対策箇所説明図

「プロペラシャフトに亀裂の発生しているものがある。」

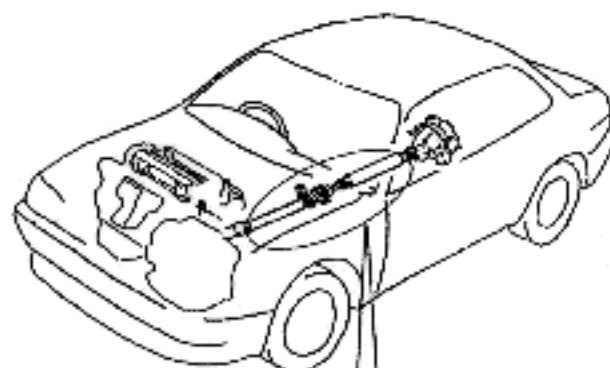
欠陥発生箇所

識別：対策済車両には、センタベアリング側面に黄色ペイントを塗布する。

全車両、プロペラシャフトの識別ラベルを点検し、製造番号が94062010001から94071310069のものは、プロペラシャフトを良品と交換する。
